F.L.U.P – Blocos B1, B2, B3 e B4
Rede de drenagem das águas residuais

Abril 99

Título / Fase: Rede de drenagem de águas residuais
Alteração

Designação: REDE DE DRENAGEM DE ÁGUAS RESIDUAIS
Levantamento das redes existentes

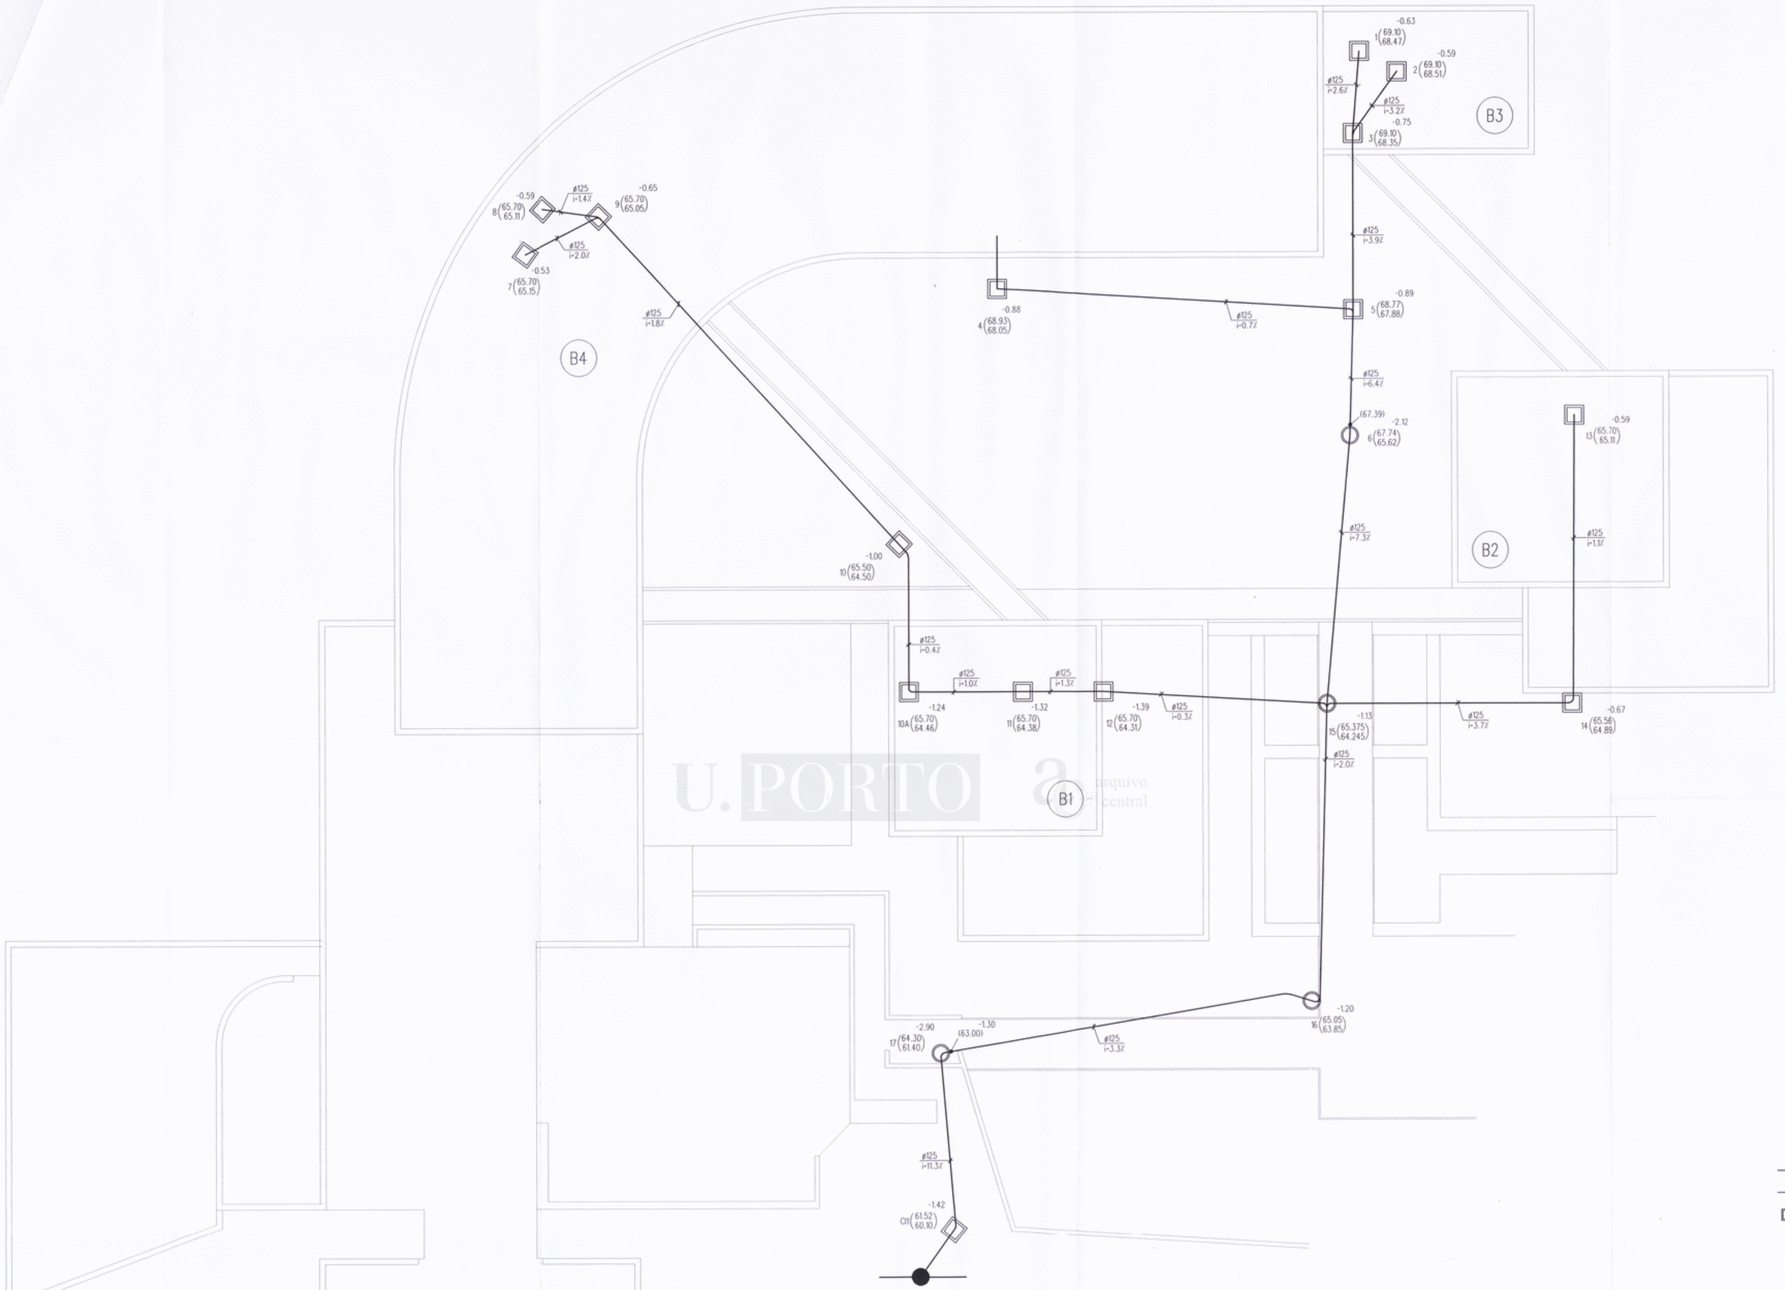
d) da ligação da caixa n.º 10 à n.º 10A e não à n.º 12, conforme o projecto;

e) de inserções de alinhamentos rectos com recurso a curvas, a jusante das caixas n.º 10 e 16;

b) que as inclinações adoptadas em obra, diferem relativamente às propostas no projecto, sendo em alguns superiores mas inferiores noutros, nomeadamente nos troços 1-3, 7-9, 8-9,10-10 A e 12-15. De facto, nos troços 10-10 A e 12-15, onde se verificam os entupimentos, a inclinação foi diminuída;

c) um subdimensionamento dos troços a jusante da caixa 9.

Designação: CAIXA REPARTIDORA
CAIXAS DE VISITA COM QUEDA GUIADA
Pormenores

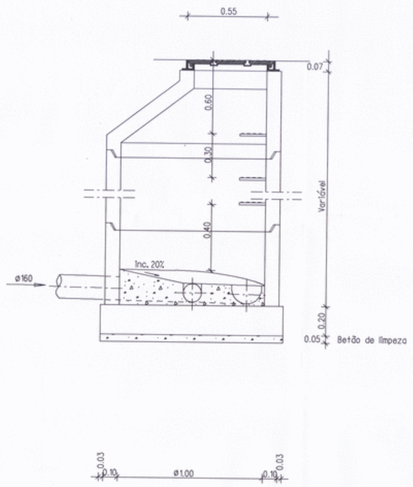
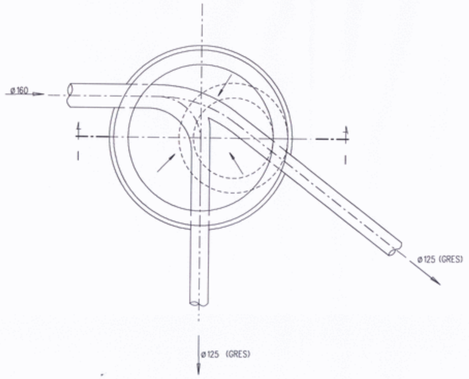
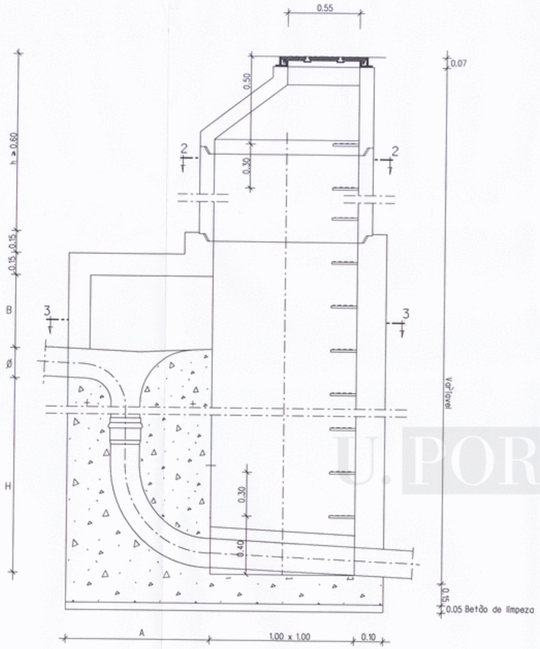
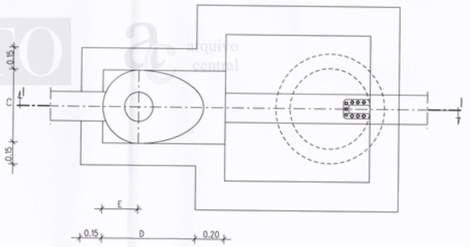
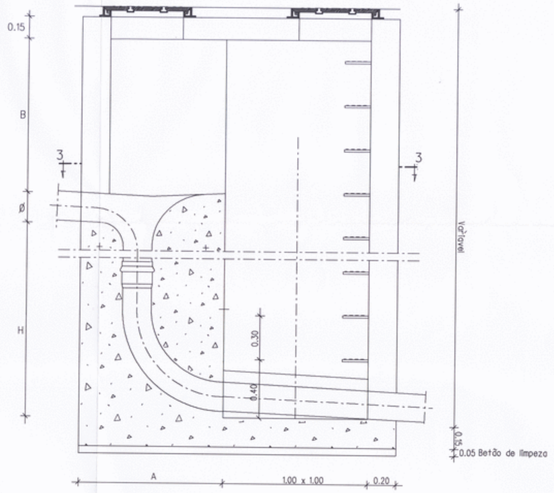
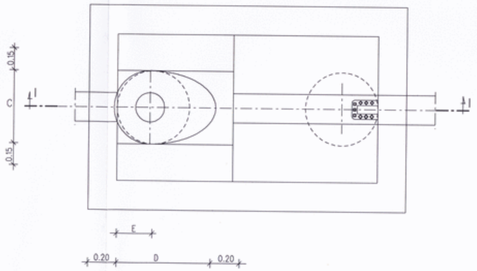
c) de duas caixas de visita com queda guiada, efectuadas de acordo com pormenores correntes ao tempo, mas que têm uma concepção técnica que se verificou deficiente e foi entretanto melhorada;

c) corrigir a queda guiada da caixa n.º 6 e fazer a caixa de queda n.º 10D, conforme pormenor que se anexa;
